# Høringsuttalelser detaljplan 50kV Stokkeland-Vagle

Mars 2024

Lnett har søkt om tillatelse for riving av 50 kV anlegg Stokkeland–Vagle i Sandnes kommune, Rogaland. I forbindelse med riving av luftlinjen har Lnett sendt ut brev til berørte grunneiere og relevante instanser for å informere om tiltaket og gi mulighet for å komme med forhåndsuttalelse basert på kart.

## 1.2 Detaljplankart

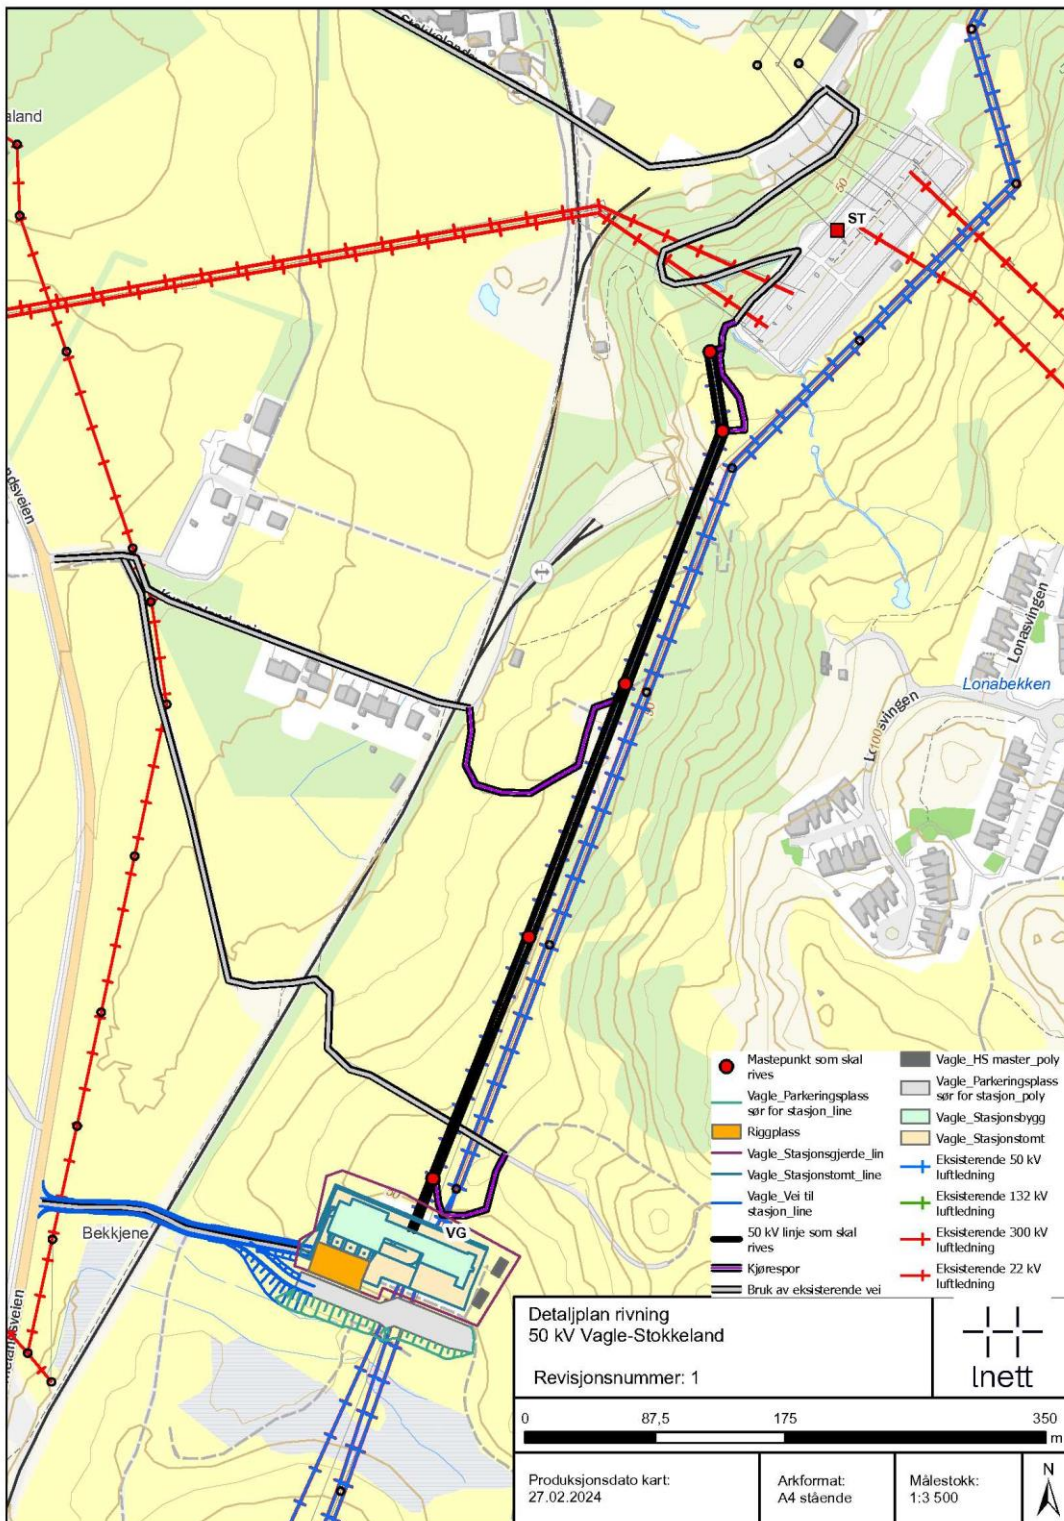
Ifølge arealbrukskartet vil kjøresporene for det meste følge eksisterende traktor- og turvei. Noen steder vil det kjøres i terrenget. Det er vel krav om at kjørespor skal rettes i etterkant?

- Tiltaket skal etter planen gjennomføres i perioden Q3 til Q1. Av hensyn til potensielt hekkede fugler i skogsområdet øst for luftledning (rød markering i kart), er det ønskelig med oppstart av rivearbeid etter juli måned. I tillegg må den ha minst mulig konsekvenser for discgolfbanen.

- Ifølge arealbrukskartet skal det første mastepunktet fjernes via eksisterende grusvei/turvei rett nord for Vagle stasjonsbygg. Denne veien er merket turveg (blå løype) som fører opp til stinettverket Vaglefjellet/Rabnafjellet. Det må tas hensyn til turgåere.

Lnett takker for innspillet. Punktene fra Sandnes kommune er innarbeidet i detaljplanen for prosjektet. Hensyn til plante- og dyrliv er innarbeidet i kapittel 6.3 i detaljplanen. Discgolfbanen og konflikt med lokale turløyper er beskrevet og vurdert i kapittel 6.4 av detaljplanen. Kjørespor i terreng er beskrevet under kapittel 6.2.5 i detaljplanen.
